Neu: forster fuego light T30-RS verblechte Brandschutztür

New: forster fuego light fire resistant sheet metal doors T30-RS

New construction of flush sheet metal fire resistant door

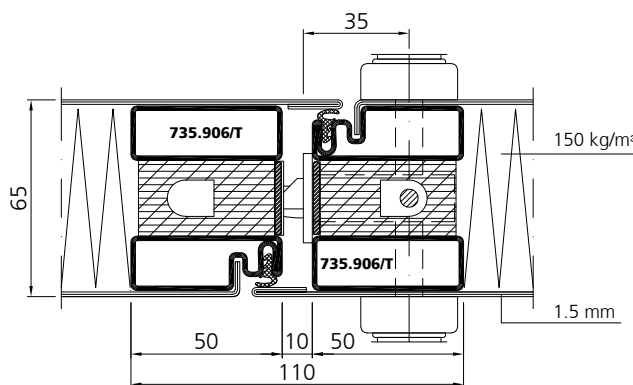
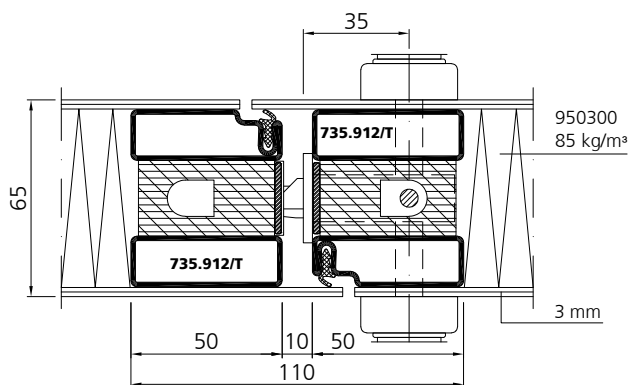
- Einfache Blechzuschnitte statt aufwändig gefälzte Bleche
- Mineralwolle 58mm als Forster Artikel 950300 mit nur 85 kg/m³
- Keine Verstärkungen im Flügel

- Flügelhöhen bis 2800 mm
- Einsteckschlösser ohne Zusatzverriegelung bis Flügelhöhe 2100 mm
- Vorgerichtet Profile für den Schlosseinbau
- Einbruchhemmung RC2+3

- Résistance à l'effraction RC2+3
- Simple cut sheets instead of elaborately rebated metal sheets
- Mineral wool 58 mm as Forster article 950300 with just 85 kg/m³

- No reinforcements in the leaf
- Leaf heights up to 2800 mm
- Mortise locks without additional lock to leaf height of 2100 mm
- Prepared profiles for lock installation

Hiermit informieren wir, dass ab dem 01.04.2024 die neue Variante verfügbar ist. Sie wird in die AbZ Z-6.20-1873 aufgenommen.

Die bisherige Variante ist ab sofort nur noch auf Anfrage mit begrenzter Verfügbarkeit lieferbar.
